**Avis sur la création d'un parc photovoltaïque au sol à
Lamagdelaine avec mise en compatibilité du PLUi du Grand
Cahors (46) – Procédure commune**

N°Saisine : 2025-014631

Avis émis le 19 juin 2025

Figure 2 : plan de masse du projet (source : étude d'impact)

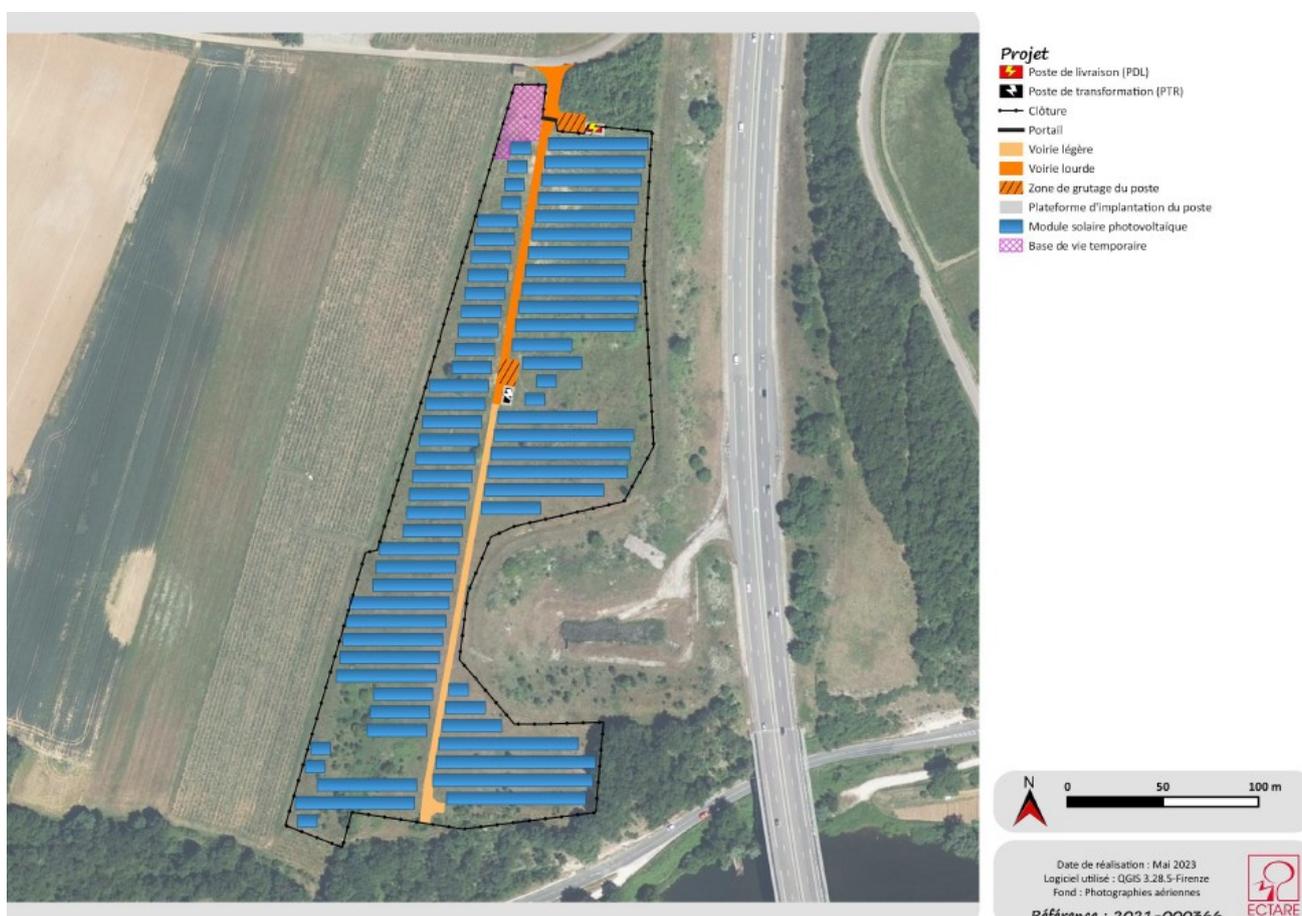
Des mesures de reprise de la végétation sont prévues (MR8). La MRAe rappelle que les panneaux sont à 0,80 mètres du sol à leur point le plus bas, ce qui conduit à une perte de biodiversité et de fonctions écologiques. A ce titre, les panneaux entraînent une artificialisation des sols de la surface qu'ils couvrent et conduisent à la consommation d'espaces naturels, agricoles et forestiers⁴.

La MRAe recommande de rehausser la qualification des incidences du parc photovoltaïque, notamment sur les friches herbacées et les pelouses, et de renforcer les mesures environnementales ou de modifier les caractéristiques du parc (hauteur du point bas des panneaux, inter-rangées, etc.) pour en limiter les impacts.
